Názov:	Pokyn na uskutočnenie Zmeny PS 2201 Hodinové zariadenie – zmena dĺžok káblov a oceľových roštov (ZL 44) TECHNICKO – HYGIENICKÁ ÚDRŽBA ŽELEZNIČNÝCH KOĽAJOVÝCH VOZIDIEL PRE STREDISKO NOVÉ ZÁMKY			
Miesto:	Nové Zámky, Detvianska 1	Dátum	05.06.2023	Čas

Vec: Pokyn č. 56/2023/THUNZ – Pokyn na uskutočnenie Zmeny PS 2201 Hodinové zariadenie – zmena dĺžok káblov a oceľových roštov (ZL 44)

Vec: Návrh uskutočnenia Zmeny č. 44 – PS 2201 Hodinové zariadenie

Tvar strešných väzníkov DRS

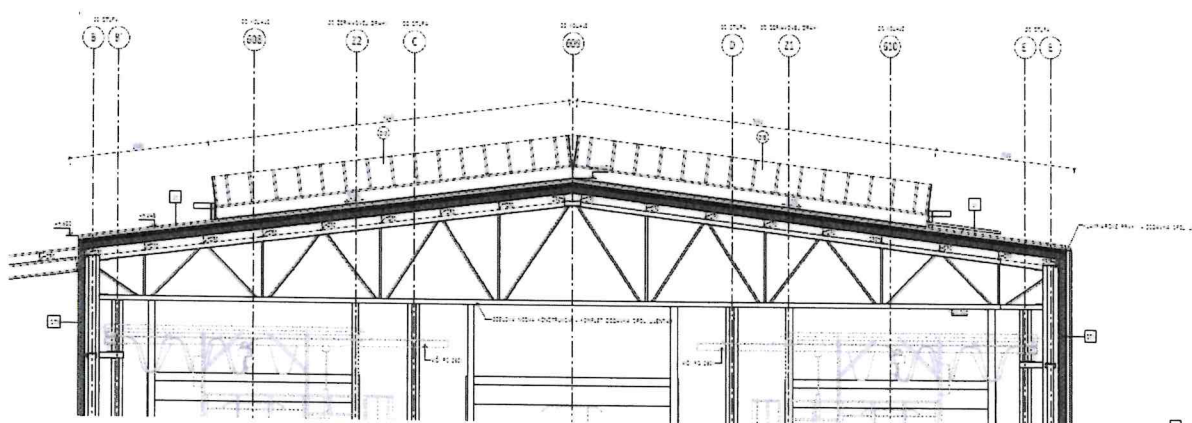
- Došpecifikovanie a úprava riešenia káblových trás v detailoch pre realizáciu, ktoré neboli riešené v DSP a v súlade s dispozičnými zmenami v rámci stavebných objektov SO 3401 - Hala prevádzkového ošetrovania súprav, SO 3402 - Hala stabilného umývača podľa aktuálnej dispozície DRS.

Po prepočítaní dĺžok káblových trás a káblových konštrukcií na základe DRS dokumentácie boli zistené nezrovnalosti v množstvách jednotlivých položiek. Zmenový list tieto množstvá upravuje v zmysle DRS dokumentácie.

- Vytvorenie káblových nosných systémov - oceľové žľaby a rošty pre káblové trasy v priestore strešných väzníkov a v podhladoch administratívneho prístavku
- Úprava dĺžok káblov podľa dispozície DRS
